PLAN LOCAL D'URBANISME INTERCOMMUNAL

COMMUNAUTE DE COMMUNES DE VILLEDIEU INTERCOM

Synthèse et proposition de réponses aux avis PPA

BESLON – OAP sectorielles [La Binodière]

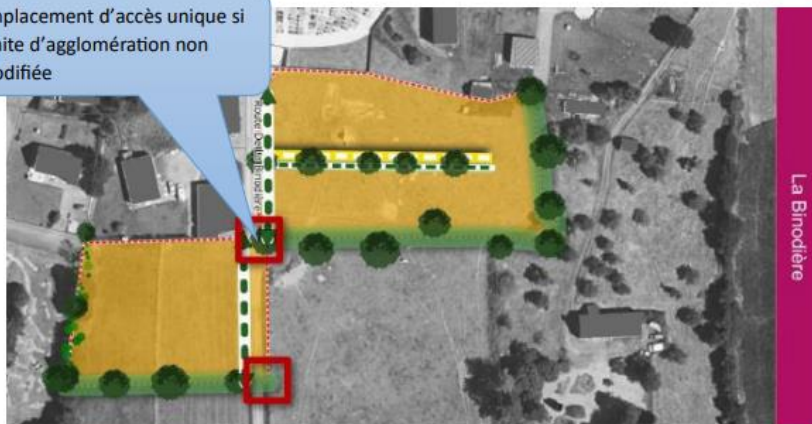
Observation Département de La Manche

Emplacement d'accès unique si limite d'agglomération non modifiée

Réponse Villedieu Intercom

OAP modifiée :

BESLON – OAP sectorielles [La Davière]

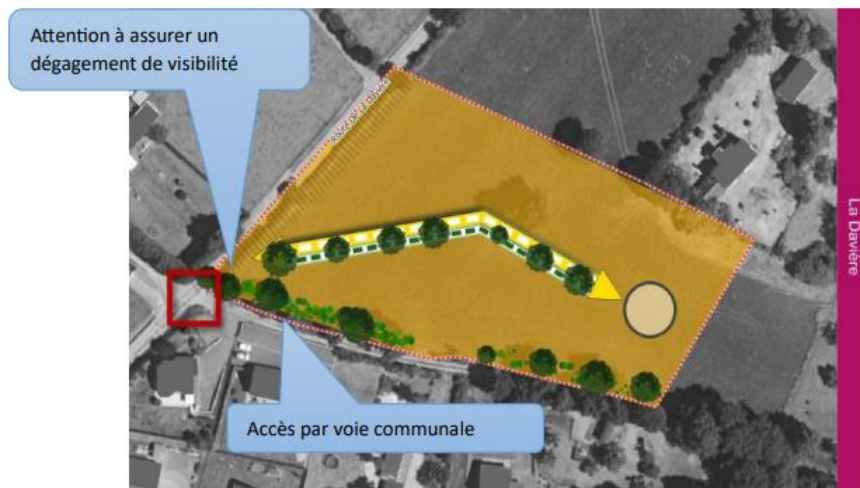
Observation Département de La Manche

Réponse Villedieu Intercom

Villedieu Intercom propose de modifier le schéma d'OAP afin de prévoir l'accès sur la voie communale. Cela impose une nouvelle desserte interne du secteur pour permettre la réalisation des 12 logements prévus. Le texte de l'OAP sera modifié en conséquence.

Proposition également d'ajouter un élément cartographique assurant la création d'un dégagement de visibilité à l'intersection entre la voie communale et la RD454 et l'insertion paysagère des futurs logements.

BOURGUENOLLES – Zonage [U]

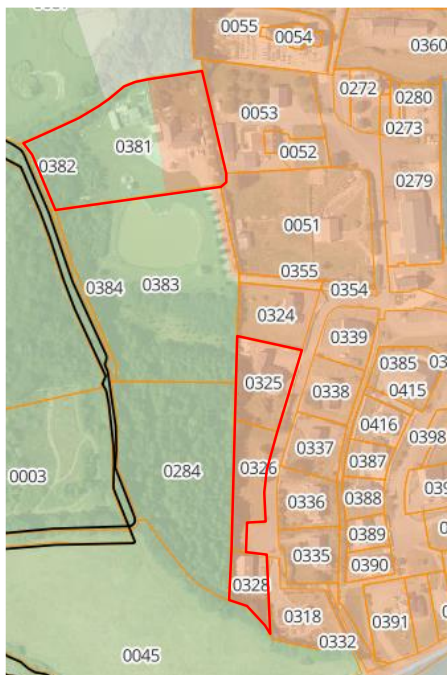
Observation DDTM

La délimitation des zones U doit nécessairement relever d'un constat d'urbanisation à la parcelle. Certains secteurs classés en zones U sont dépourvus de constructions et devraient être modifiés. Remarques concernant des zones U en particulier :

Réponse Villedieu Intercom

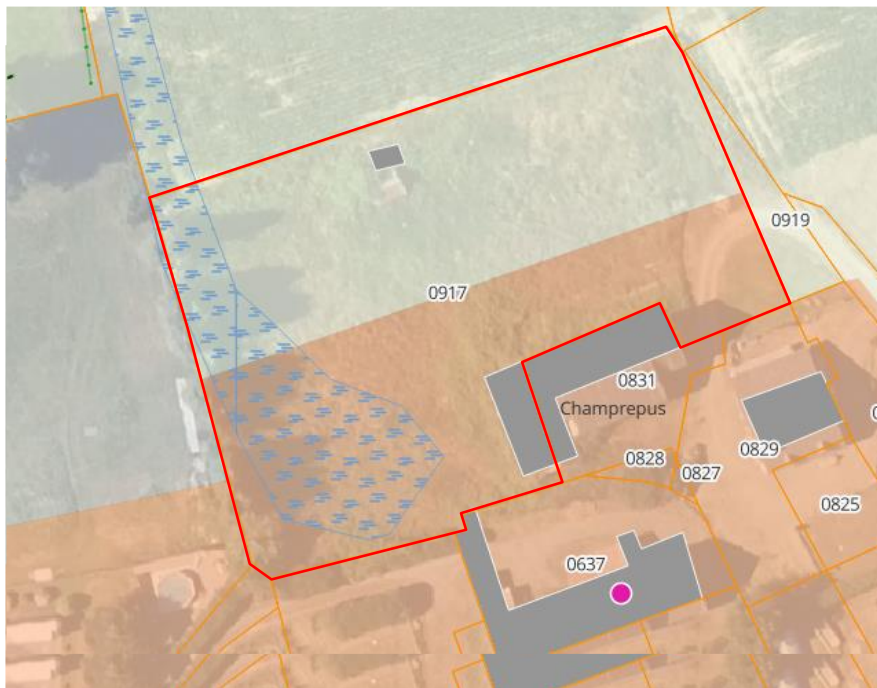
La délimitation des zones U doit nécessairement relever d'un constat d'urbanisation à la parcelle. Certains secteurs classés en zones U sont dépourvus de constructions et devraient être modifiés. Remarques concernant des zones U en particulier :

Parcelle 917 : Une zone humide est présente sur la parcelle.

Réponse Villedieu Intercom

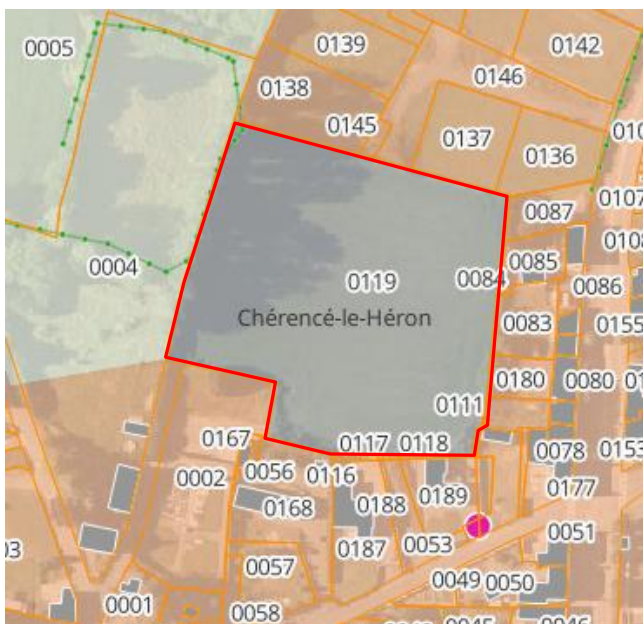
La délimitation des zones U doit nécessairement relever d'un constat d'urbanisation à la parcelle. Certains secteurs classés en zones U sont dépourvus de constructions et devraient être modifiés. Remarques concernant des zones U en particulier :

Parcelle 119 : La parcelle en 1AU est dans un milieu fortement prédisposé à la présence de zone humide. Des études complémentaires doivent conditionner son ouverture à l'urbanisation.

Réponse Villedieu Intercom

La Tondière

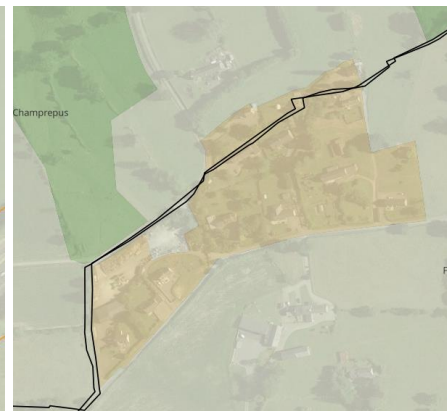
La délimitation des zones U doit nécessairement relever d'un constat d'urbanisation à la parcelle. Certains secteurs classés en zones U sont dépourvus de constructions et devraient être modifiés. Remarques concernant des zones U en particulier :

La Pinsonnière, la Postellerie, La Tondière ; Le nombre de constructions n'est pas suffisant pour caractériser une zone urbaine.

La Tondière : Le secteur réuni 19 logements et répond à la méthodologie portée dans le PLUi pour repérer les enveloppes urbaines. Il est par conséquent proposé de le conserver en zone UC.

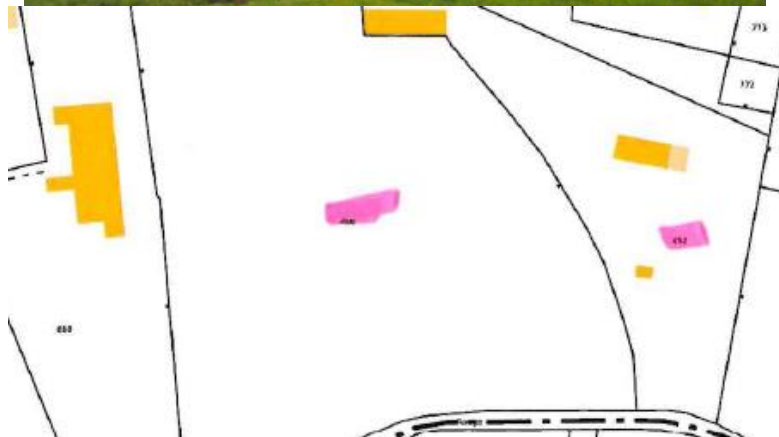
Le bâtiment 2 d'une surface de 70m², est une ancienne grange en pierre en bon état (4 murs et toit intacts). Il est localisé dans un espace bâti avec un accès sur une voie communale. Il est ainsi raccordable aux réseaux (eau, électricité, internet).

Il n'existe pas de contraintes particulières sur ce secteur.

Au regard de ces éléments Villedieu Intercom propose d'identifier le bâtiment 2 comme étant susceptible de changer de destination.

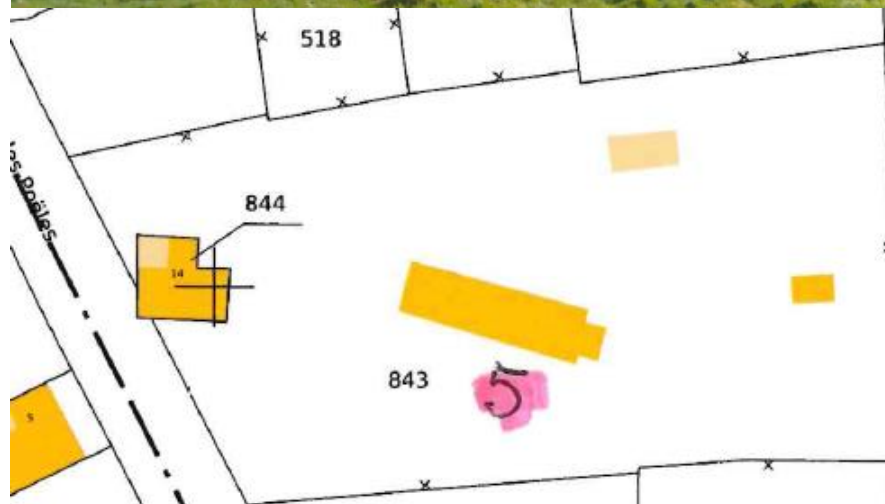
Une petite partie du bâtiment est situé sur une zone de remontée de nappes avec un risque pour les infrastructures profondes de 2,5m à 5m. Cela n'empêche pas la réalisation d'un système d'assainissement individuel mais demandera des précautions supplémentaires.

Au regard de ces éléments Villedieu Intercom propose d'identifier ce bâtiment comme étant susceptible de changer de destination.

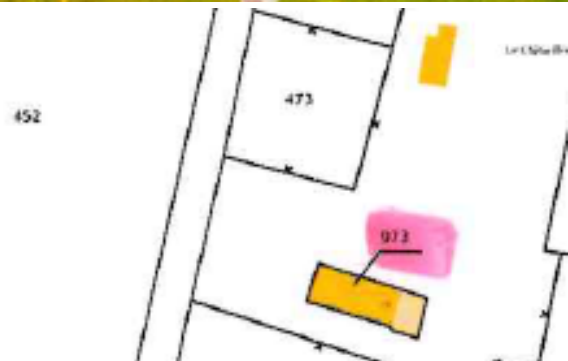
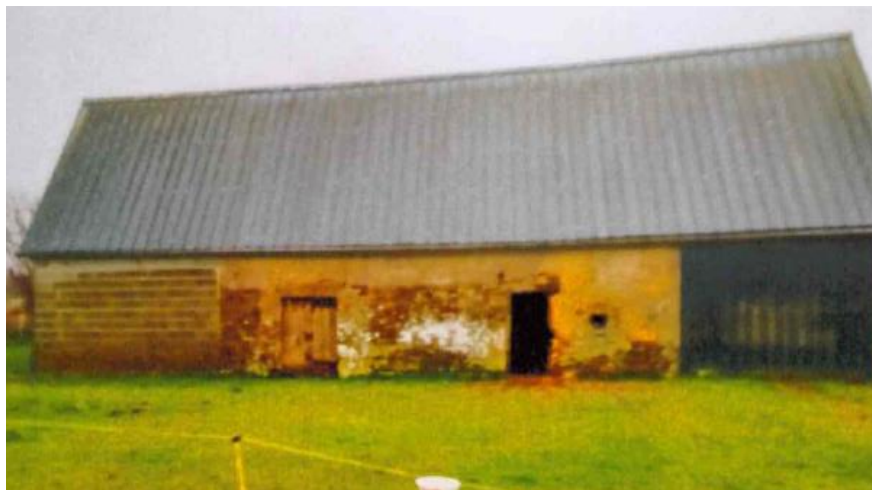
Pour pouvoir être repéré comme susceptible de changer de destination, un bâtiment doit être d'une surface suffisante (60m² minimum) pour la réalisation d'un projet et ne pas entraîner une surconsommation d'espace liée à la nécessité d'extension du bâtiment.

Au regard de ces éléments, Villedieu Intercom propose d'identifier le bâtiment n°6 comme étant susceptible de changer de destination mais de ne pas identifier les bâtiments n°7 et n°8.

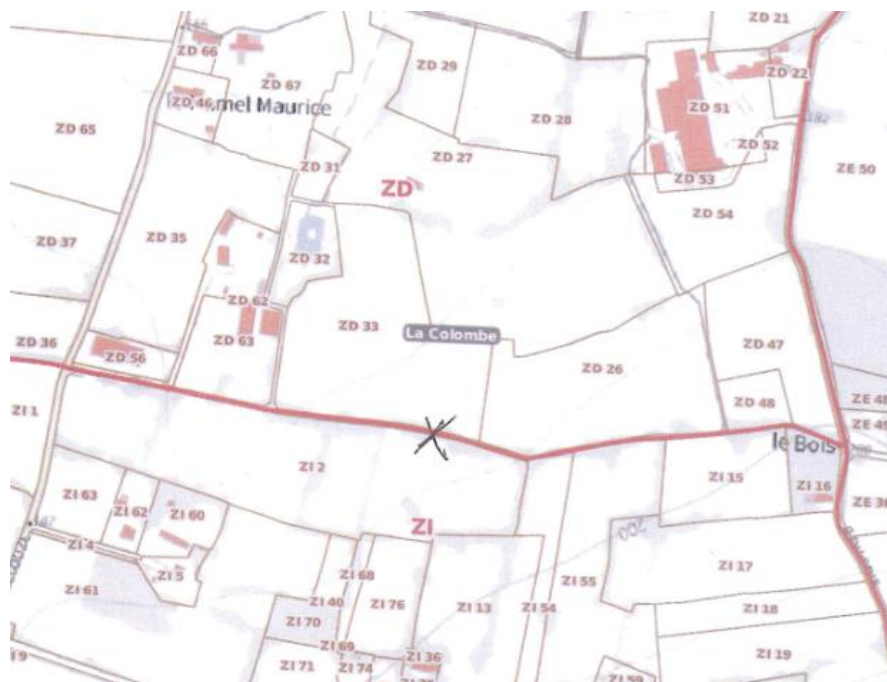
Le PADD fixe pour objectifs de pérenniser les bonnes pratiques du monde rural dans la préservation et la mise en valeur du paysage bocager et de préserver et valoriser le paysage bocager normand typique par une protection adaptée à sa gestion et son évolution.

Une grande partie sud du chemin pédestre de la Caboche est situé sur une zone de captage (Ap) pour laquelle la présence de haies bocagères représente un enjeu écologique et sanitaire particulier.

Villedieu Intercom propose ainsi de modifier la catégorie de classement des haies le long du chemin de La Caboche afin de les repérer en tant que « haies et alignements d'arbre à protéger au titre de l'article L.113-1 du code de l'urbanisme » (EBC). La protection au titre de l'EBC se justifie par les problématiques de ruissèlement existant depuis le parcellaire agricole vers le centre bourg de La Colombe.

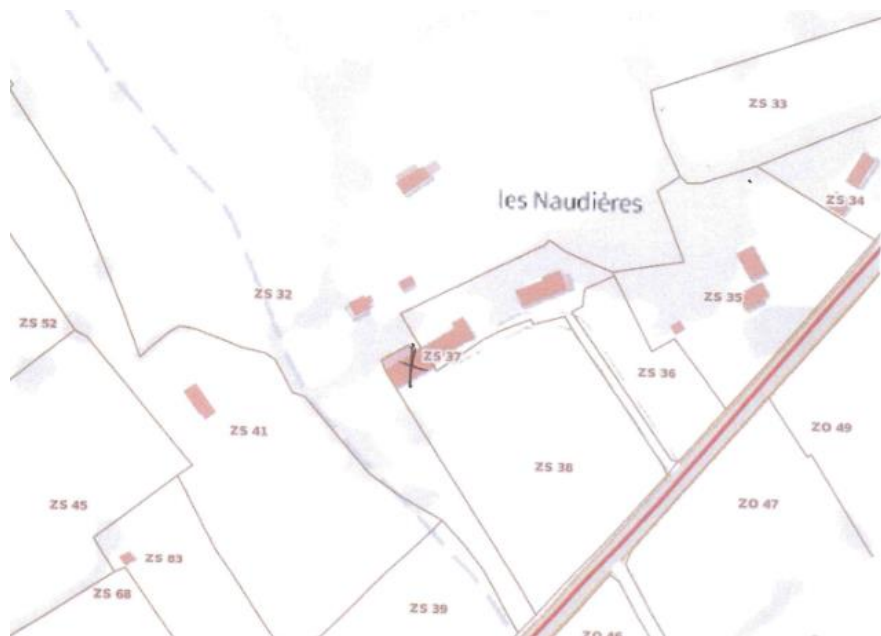
Le bâtiment voisin, à moins de 7m de distance, est une stabulation agricole toujours en exploitation. Le règlement sanitaire départemental impose une distance minimale comprise entre 20m et 100m s'il s'agit d'un changement de destination pour la création d'une habitation, d'un local habituellement occupé par des tiers (bureau, magasin, atelier, etc.), d'une zone de loisirs ou de tout établissement recevant du public.

Au regard de ces éléments, Villedieu Intercom propose de ne pas identifier ce bâtiment comme étant susceptible de changer de destination.

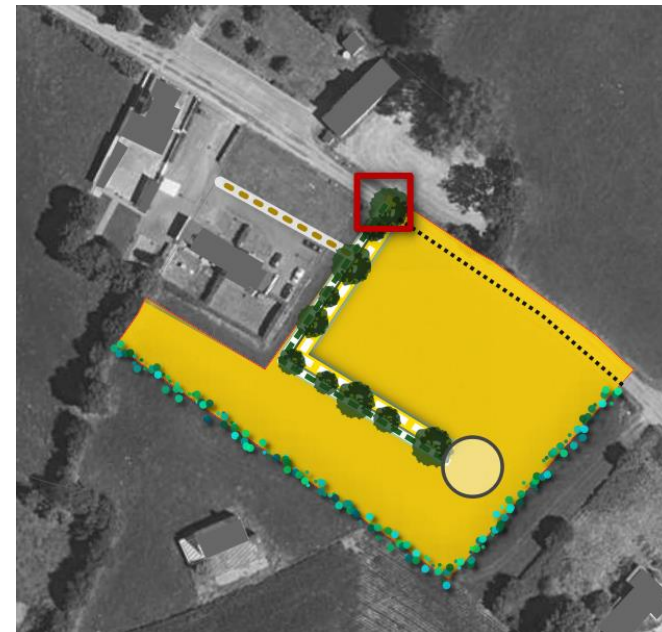
Les accès communs et desserte par voie secondaire seront privilégiés.

Prévoir les emplacements pour mobilités douces.

Réponse Villedieu Intercom

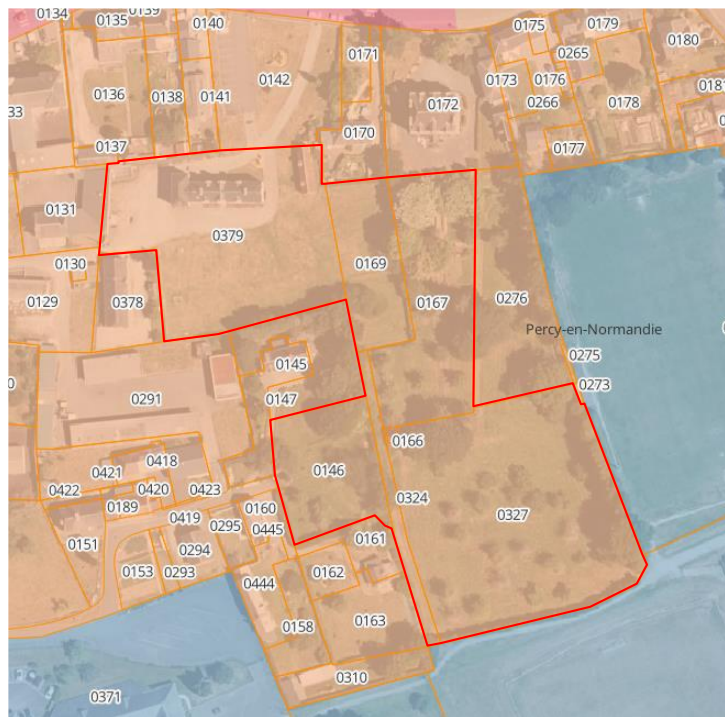
La Crespinière : Le nombre de constructions n'est pas suffisant pour caractériser une zone urbaine

Réponse Villedieu Intercom

PERCY-EN-NORMANDIE – OAP sectorielles [Chemin de la Cannière]

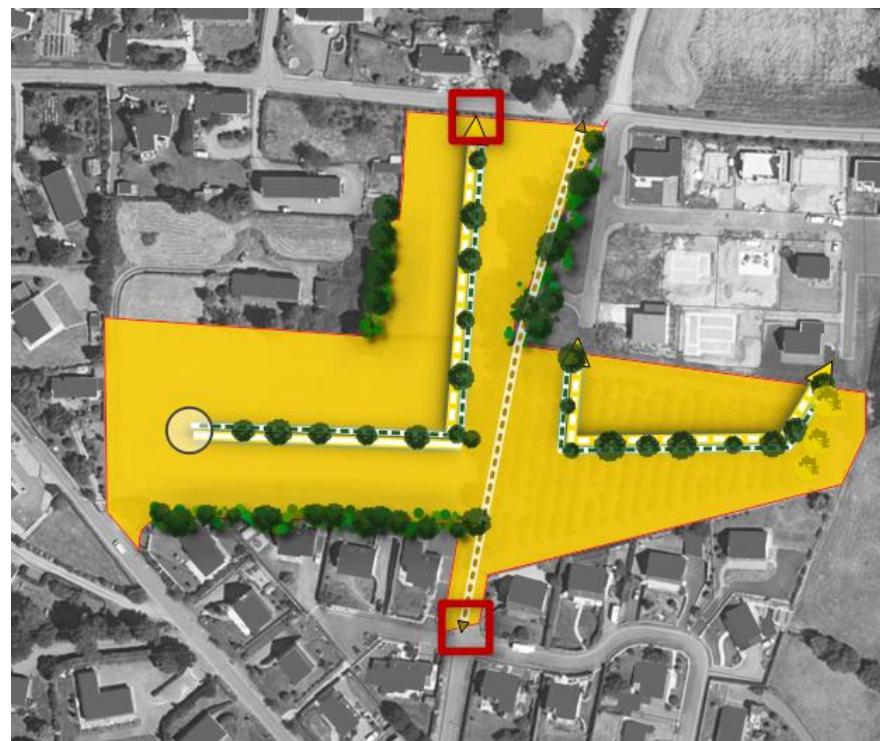
Observation Département de La Manche

Réponse Villedieu Intercom

Afin de tenir compte de cette demande, Villedieu Intercom propose de supprimer l'accès sur la RD453 et de modifier la desserte interne du secteur afin de prendre en compte cette suppression.

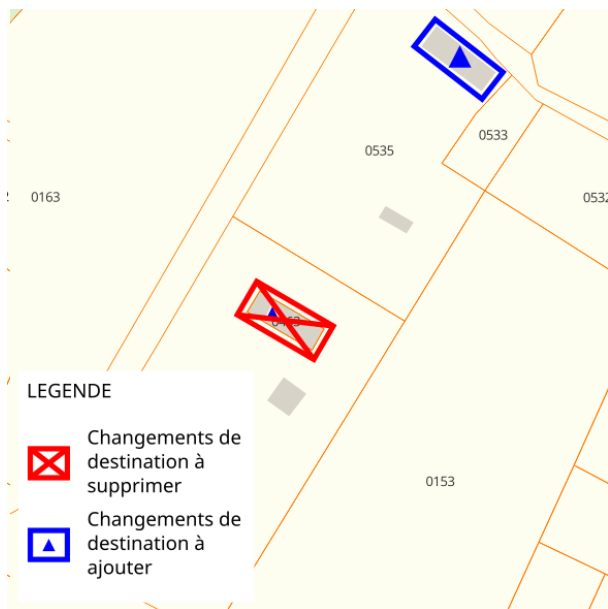
Le bâtiment est situé sur une zone de remontée de nappes avec un risque pour les sous-sols de 1m à 2,5m. Cela n'empêche pas la réalisation d'un système d'assainissement individuel mais demandera des précautions supplémentaires.

Au regard de ces éléments Villedieu Intercom propose de supprimer l'identification des deux bâtiments situés sur les parcelles B440 et B441 et d'identifier le bâtiment demandé comme étant susceptible de changer de destination.

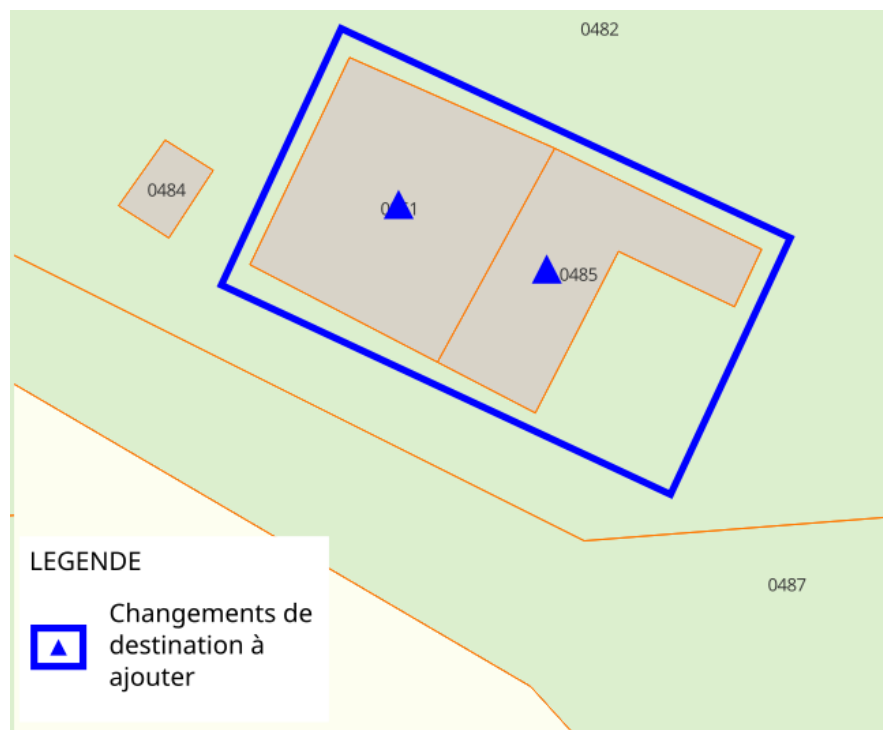
Le bâtiment que la commune souhaite identifier, situé sur la parcelle C566, d'une surface de 299m², est un ancien bâtiment agricole en pierre en bon état (4 murs et toit intacts) auquel sont accolées trois constructions légères respectivement de 42m², 15m² et 56m². Il est à proximité immédiate du centre-bourg avec un accès sur une voie communale. Il est ainsi raccordable aux réseaux (eau, électricité, internet) et proche de toutes les aménités.

Il n'existe aucune contrainte particulière sur le terrain.

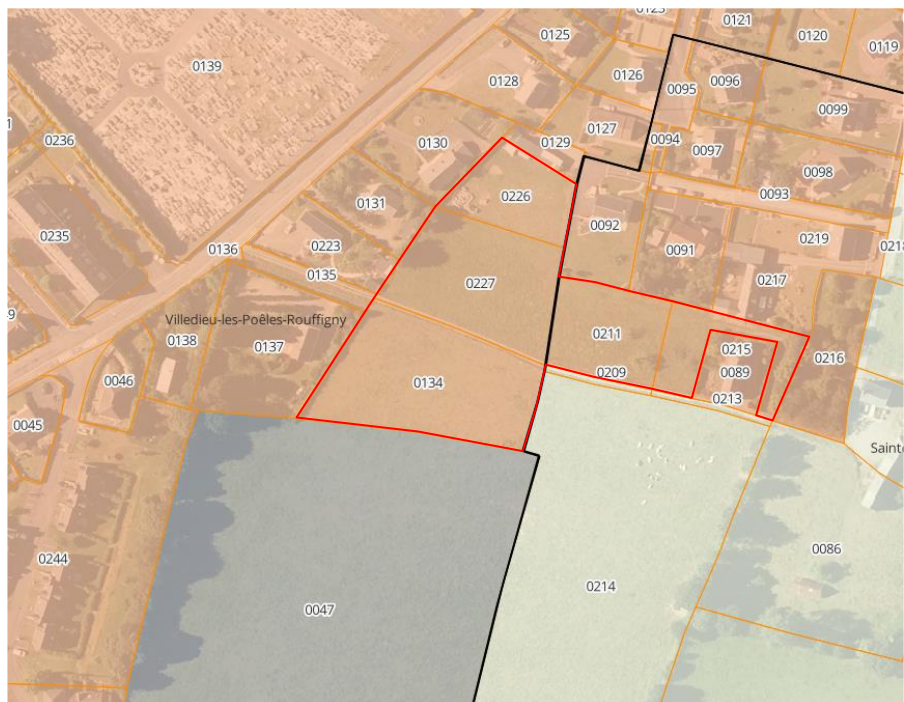
Parcelles AS2 : La parcelles AS2 d'environ 4500m² au bout de la rue des Vallons à l'ouest de l'hippodrome a été ajoutée par rapport au PLU communal et devrait être identifiée en 1AU avec une OAP ou en 2AU

Réponse Villedieu Intercom

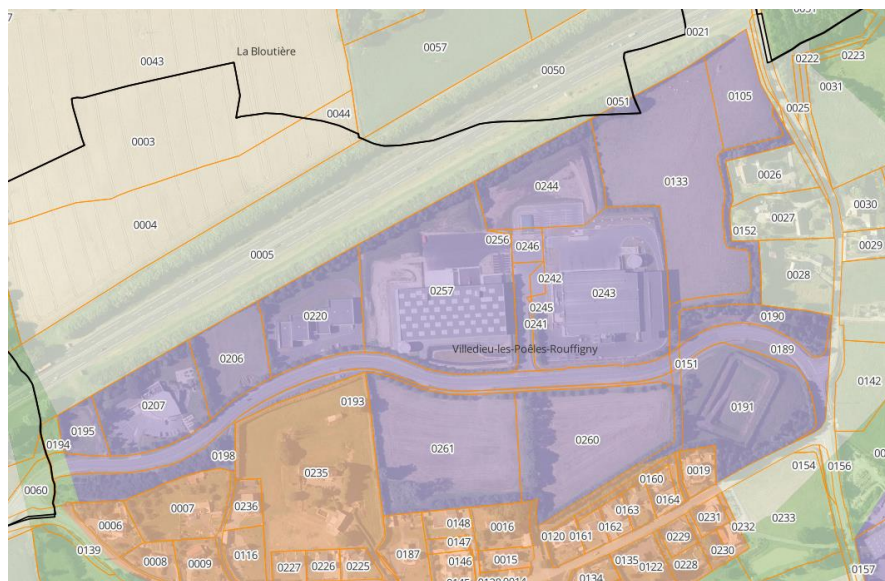
Observation DDTM

ZA du Cacquevel : Le diagnostic p98 indique que des parcelles sont disponibles, aucune construction n'est projetée. Le classement de ces parcelles en zone UX n'est pas justifié.
